改善箇所説明図

不具合発生箇所

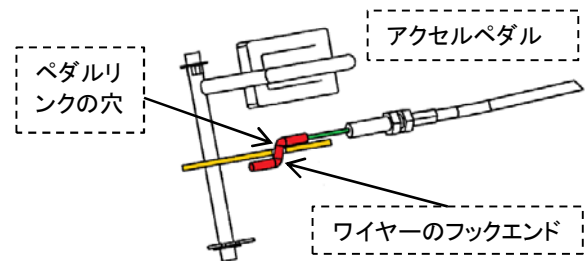
農耕トラクタのアクセルペダルワイヤーのフックエンドにおいて、フックエンドの曲げ角度の製造バラツキにより、ハンドアクセルレバー使用時にアクセルペダルを踏み込むと、アクセルペダルのワイヤーフックエンドがペダルリンクの穴に入り込むことでアクセルワイヤが引っ張られた状態となるおそれがある。そのため、不具合発生時は、アクセルペダル及びハンドアクセルレバーを戻してもエンジン回転数がアイドリング回転数まで下がらない。

ワイヤフックエンド正常位置

ワイヤフックエンド不具合時
